## Modificação do local dos painéis de shaft - Conclusão da obra do Bloco Q

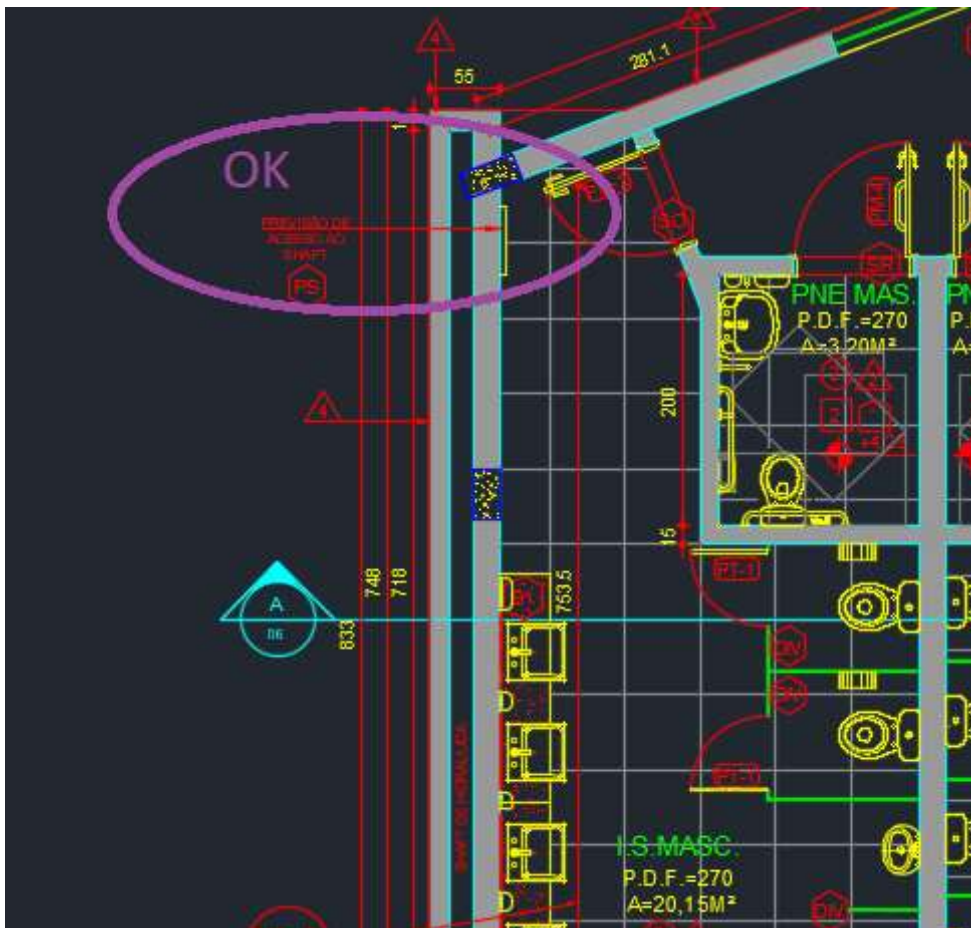
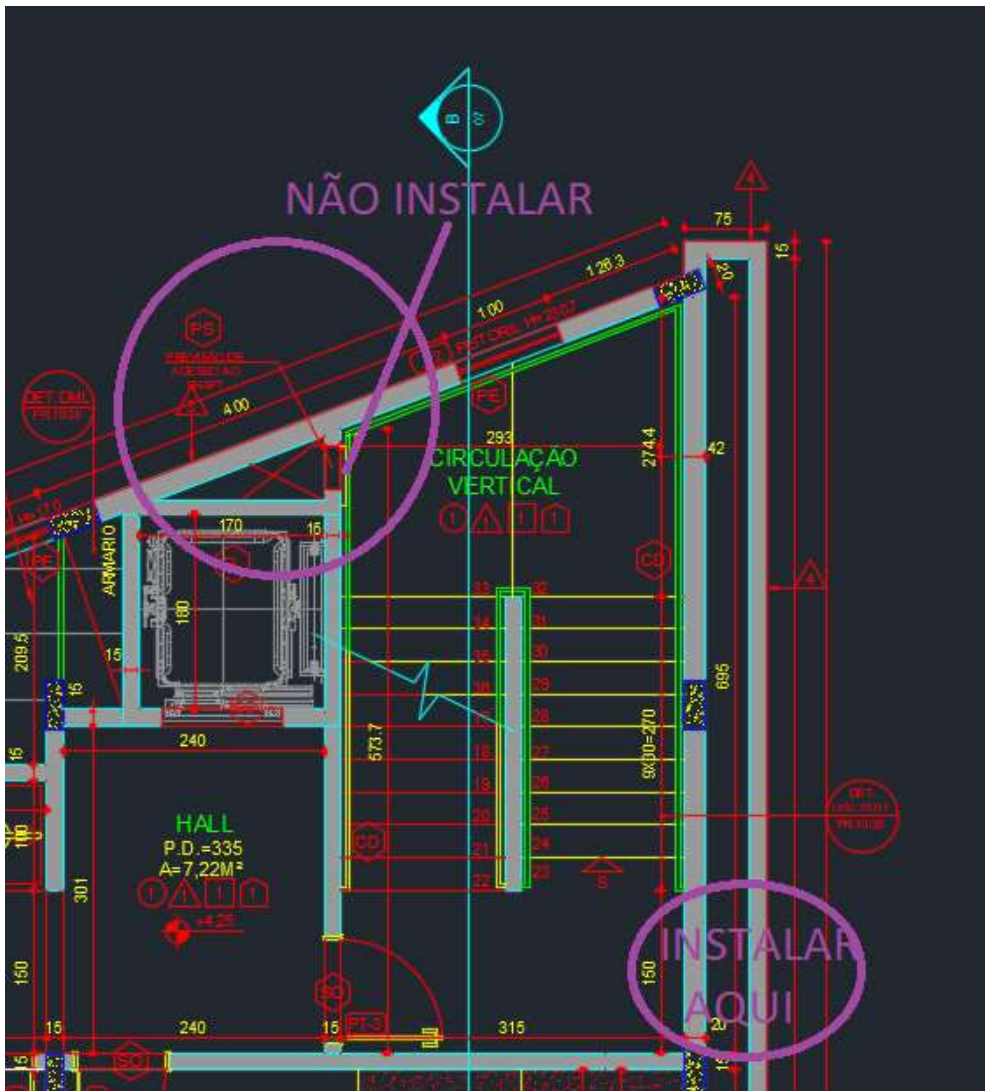
Decidimos acatar sua sugestão de instalação dos painéis de shafts de maneira a dar acesso ao shaft direito da edificação, ao invés do shaft atrás do elevador.

Assim, serão instalados dois shafts por pavimento (um no banheiro masculino e outro no patamar da escada), totalizando 10 painéis (térreo + 4 pavimentos).

Favor se atentar de registrar esta informação no projeto as built.
